## Sitzungsvorlage

Nummer: **20/1624**  
Datum: 08.10.2020

10. **Bauantrag: Anbau und Erweiterung der Balkone, Umnutzung und Erweiterung des Kellergeschosses zu Wohnraum, Am Bohnberg 3, Flst. 420/2, 88709 Meersburg, Gem. Meersburg**

Lageplan

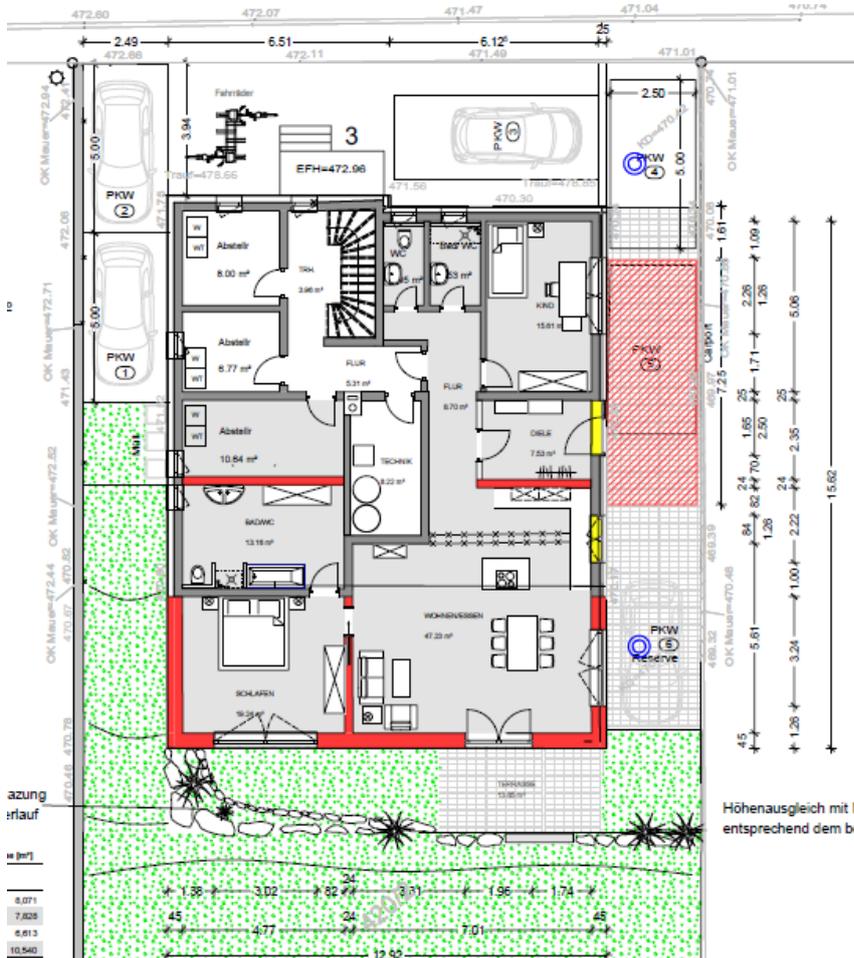
Die geplante Bebauung überschreitet, nach Angaben des Lageplanerstellers, die in § 17 BauNVO genannten Obergrenzen der baulichen Nutzung für Wohngebiete nicht. (GRZ gepl. : 0,3 / GRZ BauNVO maximal 0,4)

Gemäß Stellplatzsatzung der Gemeinde Meersburg sind 1,5 Stellplätze je Wohneinheit gefordert. Die für das Bauvorhaben notwendige 5 Stellplätze werden auf eigenem Grund nachgewiesen.

Der entlang der Grundstücksgrenze geplante Carport überschreitet die in §6 Abs.1 Satz 2 LBO genannten Abstandsflächen nicht.

Grundriss Untergeschoss

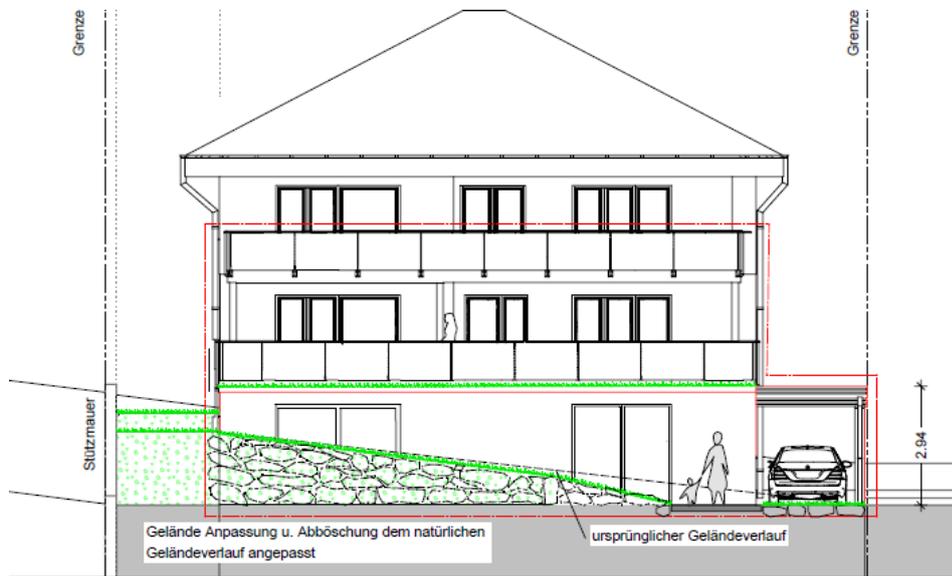
Aus Sicht der Bauverwaltung wird durch den eingeschossigen Anbau im Untergeschoss das Anwesen, in Bezug auf die Gesamtfläche des Grundstückes und der vorhandenen Geländetopographie städtebaulich verträglich erweitert.

Aus Sicht der Bauverwaltung kann dem Vorhaben das Einvernehmen im Sinne des § 36 Abs. 1 BauGB erteilt werden, da es sich in der geplanten Form des Untergeschosses in Art und Maß in die Eigenart der Umgebung gemäß § 34 BauGB einfügt.

1. Der Ausschuss für Umwelt und Technik der Stadt Meersburg erteilt dem Bauvorhaben, Umnutzung und Erweiterung des Kellergeschosses zu Wohnraum, Am Bohnberg 3, 88709 Meersburg, sein Einvernehmen.
2. Der Ausschuss für Umwelt und Technik der Stadt Meersburg erteilt dem Bauvorhaben, Anbau und Erweiterung der Balkone und Terrassen an der Süd West Fassade, vorbehaltlich einer maximalen Bautiefe von 2,0 m gemessen an der schmalsten Stelle der Süd-West Fassade, Am Bohnberg 3, 88709 Meersburg, sein Einvernehmen.

Ansicht Südwesten

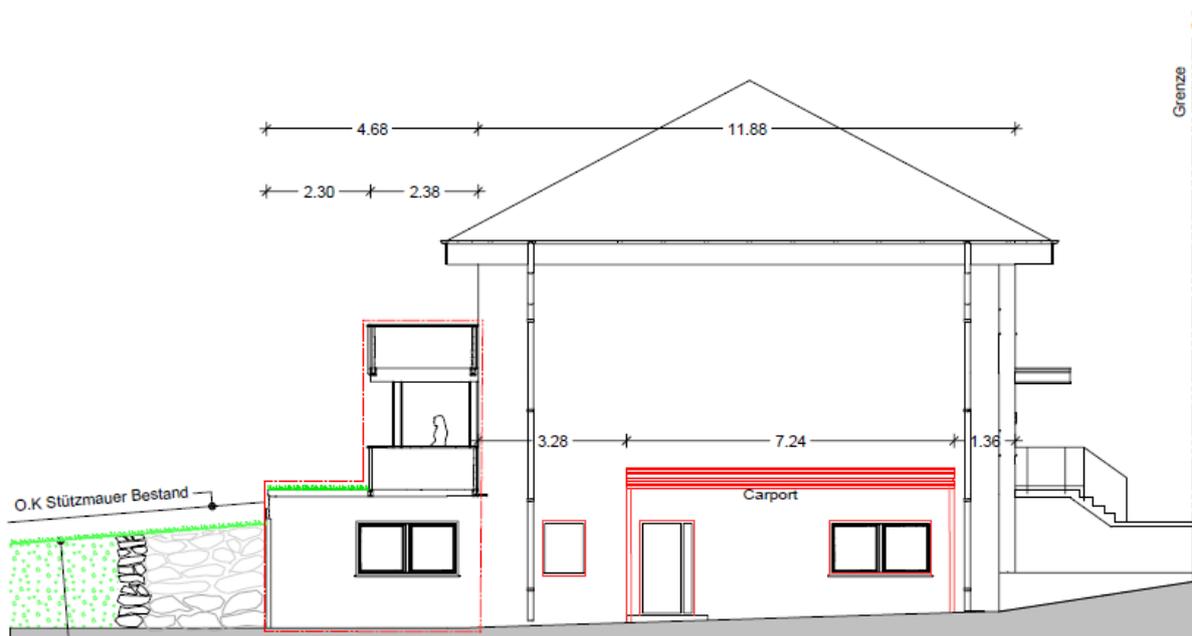
Hinsichtlich der Erweiterungstiefe der Balkone/Terrassen empfiehlt die Bauverwaltung das maximal mögliche Erweiterungsmaß auf 2,0 m, gemessen an der schmalsten Stelle der bestehende Süd-West Fassade zu beschränken, dies um die faktische Überschreitung der Baulinie der umgebenden Bebauung auf ein städtebaulich verträgliches Maß zu reduzieren. In vergleichbaren Fällen wurde für untergeordnete Bauteile wie Balkone oder Vordächer eine maximale Überschreitung der Baulinie von bis zu 2,0 m zugelassen.
